临翔区自然资源局批前公示

规划设计修改方案的修改内容：

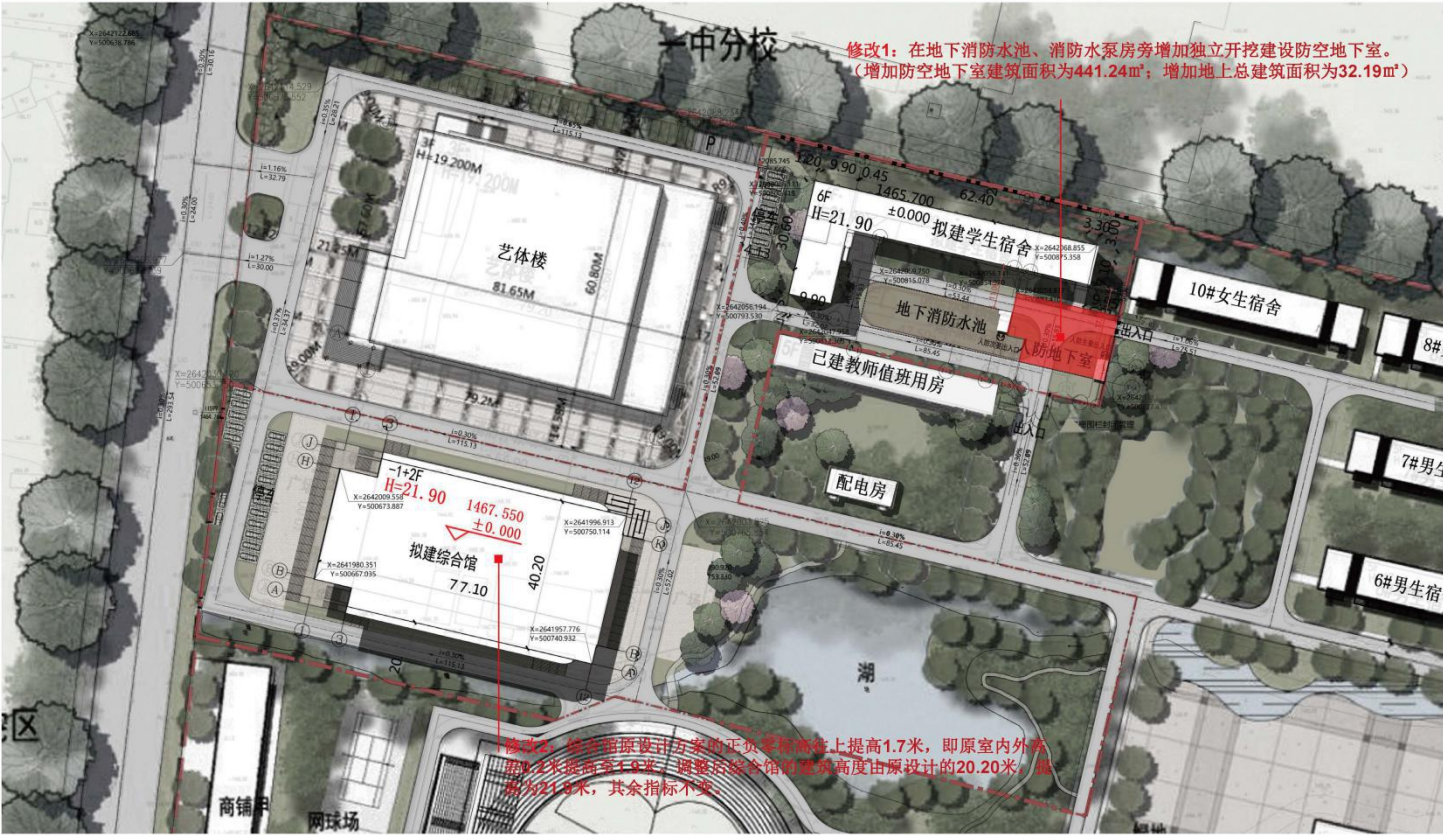
修改2：综合馆原设计方案的正负零标高往上提高1.7米，即原室内外高差0.2米提高至1.9米。调整后综合馆的建筑高度由原设计的20.20米，提高为21.9米，其余指标不变。

修改1：在地下消防水池、消防水泵房旁增加独立开挖建设防空地下室。（增加防空地下室建筑面积为441.24m²；增加地上总建筑面积为32.19m²。）
